# 다핵종제거설비 등 처리수 취급에 관한 실시 계획 변경 인가 신청서 일부 보정 [개요]

2023년 4월 24일  
도쿄 전력 홀딩스 주식회사

# 1-1. 실시 계획의 일부 보정 개요

# 3-1. 조직체계 (개요)

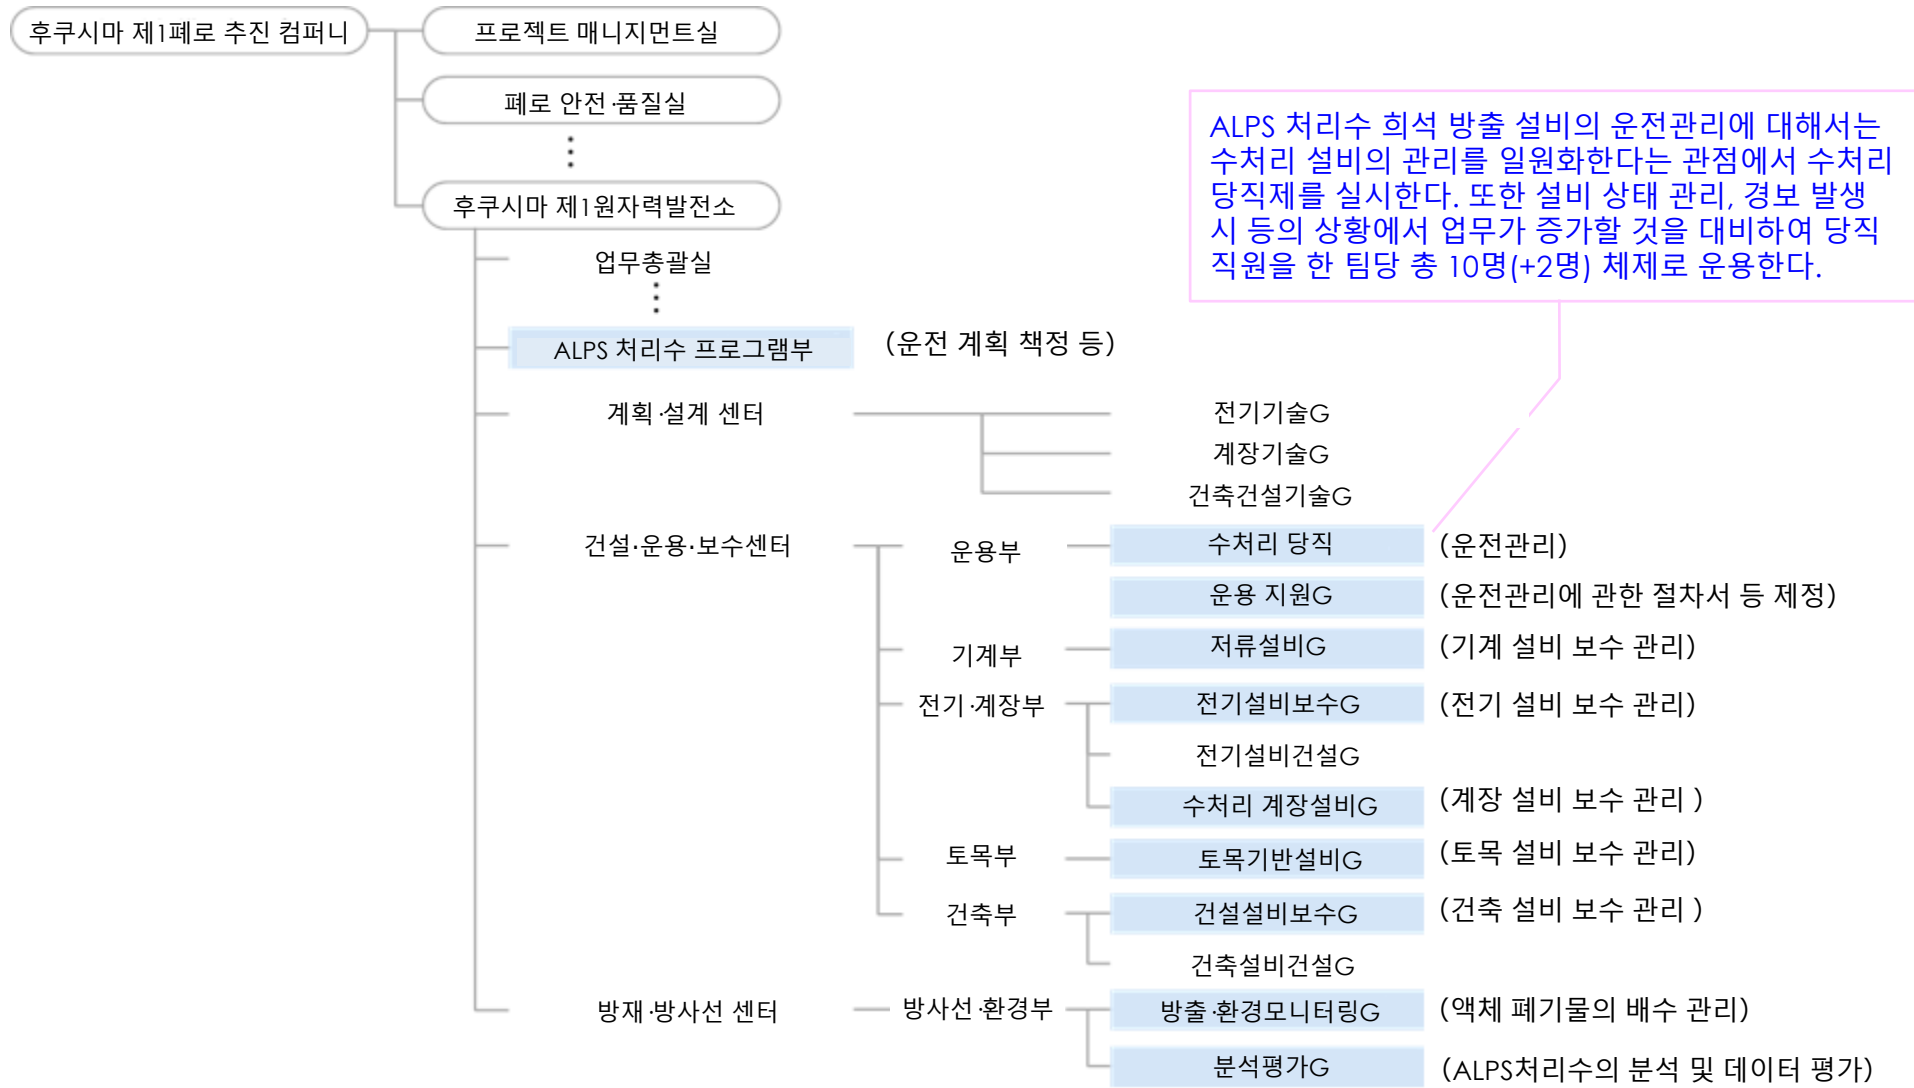
■ ALPS 처리수 희석 방출 설비의 운용 개시 후에도 지금과 같이 ALPS 처리수 프로그램부가 해양 방출에 관한 설비의 프로젝트의 계획 및 관리를 하되, 설비의 보수 관리나 운전 관리 등 운용 부분의 실시 계획을 명확하게 하였습니다. 보정 신청 변경은 없습니다.

조직	보안에 관한 직무 <span style="float: right;">빨간색 : 기재 변경 부분</span>
ALPS 처리수 프로그램부	해양방출 관련 설비의 프로젝트 계획 및 관리, 운용방법의 검토 및 <u>ALPS 처리수 희석 방출 설비의 운전 계획에 관한 업무</u> 등
건설·운용·보수 센터 운용부 수처리 당직	오염수 처리설비 등, 체류수 저류 건물, 다핵 제거설비 등, 서브드레인 등의 수처리 시설 및 <u>ALPS 처리수 희석 방출 설비</u> 의 운전관리
건설·운용·보수 센터 기계부 저류 설비G	오염수 처리 설비 등(저류 설비)의 토목 설비 및 <u>ALPS 처리수 희석 방출 설비의 기계 설비</u> 에 대한 보수 관리 오염수 처리 설비 등(저류 설비의 부대 설비) 및 빗물 처리 설비 등의 건설·설치 및 보수관리
건설·운용·보수 센터 전기·계장부 수처리 계장G	오염수 처리설비, 체류수를 저류하는 건물, 다핵종 제거설비, 서브드레인 등의 수처리시설, 유처리 장치, 3호기 원자로 격납용기 내 취수 설비, <u>ALPS 처리수 희석 방출 설비</u> 등과 관련된 계장 설비의 건설·설치 및 보수관리

덧붙여 상기 이외의 운용 장소에 대해서는, 현재의 실시 계획 안에서 직무의 해석이 가능하기 때문에 실시 계획의 기재 변경은 시행하지 않습니다. 각각의 직무는 아래와 같이 해당 부서에서 대응합니다.

·운전 관리 중 절차서 등에 관한 업무	:건설·운용·보수센터	운용부	운용지원G
·전기설비의 보수관리	:건설·운용·보수센터	전기·계장부	전기설비 보수G
·토목설비의 보수관리	:건설·운용·보수센터	토목부	토목 기반 설비 G
·건축설비의 보수관리	:건설·운용·보수센터	건축부	건축설비 보수 G
·액체 폐기물 등의 배수 관리	:방재·방사선 센서	방사선·환경부	방출·환경운동 G
·ALPS 처리수 분석	:방재·방사선 센서	방사선·환경부	분석평가 G

# 4-1. 측정·평가 대상 핵종의 선정 (개요)

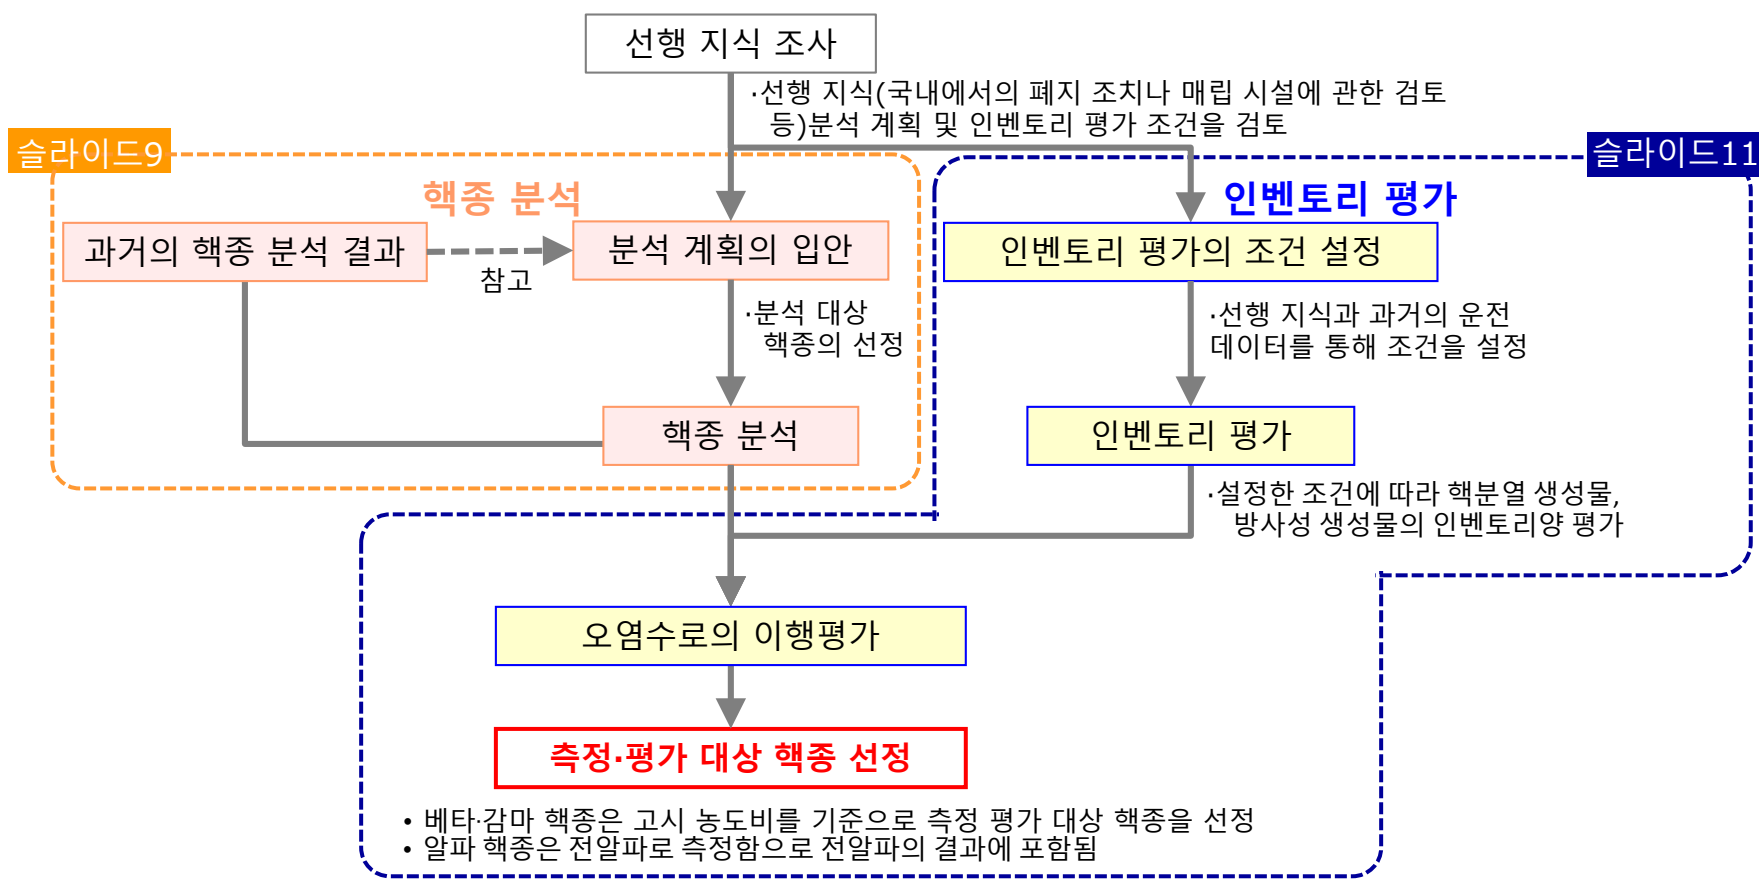
이번 보정 신청에서의 주된 변경 사항 ▶ 기술 회의 등에서의 논의를 바탕으로 인벤토리 평가에 의한 측정·평가 대상 핵종의 선정 흐름 순서를 일부 재검토하여 측정·평가 대상 핵종(29개 핵종)과 감시 대상 핵종(6개 핵종)을 재선정

# 4-4. 인벤토리 평가에 의한 측정·평가 대상 핵종의 선정

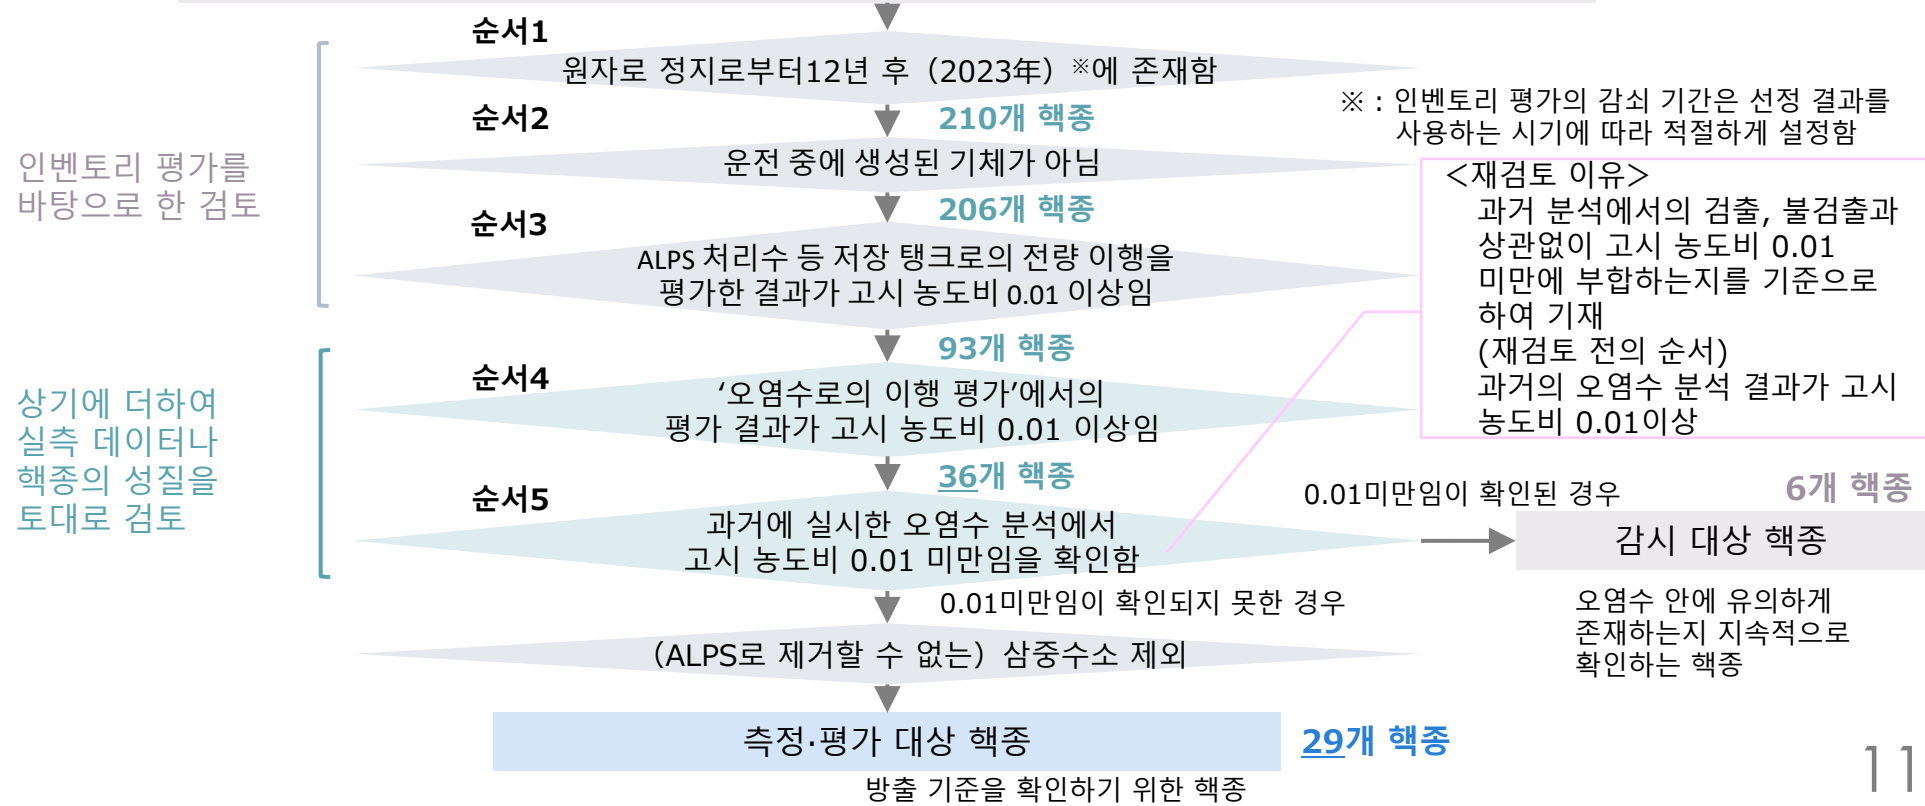
- 측정·평가 대상 핵종은 하기와 같은 선정 흐름을 통하여 선정
- 선정 흐름으로는 IAEA나 원자력규제청의 의견을 바탕으로 핵종의 반감기를 고려하여 현실적으로 존재할 가능성이 있는 핵종들을 선정합니다. 그 후 ALPS 처리수 등 저장 탱크 내에 방사성 물질이 전량 이행하고 있다고 하는 가정※ 하에 이론상의 재검토를 실시하고 있습니다. 또한 12년간 축적해 온 오염수에 대한 실측 데이터와 핵종의 성질을 바탕으로 오염수 안에 유의하게 존재할 가능성이 있는 핵종에 대하여 평가하고 있습니다.
- 보정 신청에서는 특정 원자력 시설의 실시계획 심사 등과 관련된 기술 회합 등에서 논의한 내용을 바탕으로 순서 5의 일부를 재검토합니다.
  - ※ : 지진 후 12년간 오염수 처리를 계속 실시하여 동 탱크에 저류해 온 것을 감안한 가정임
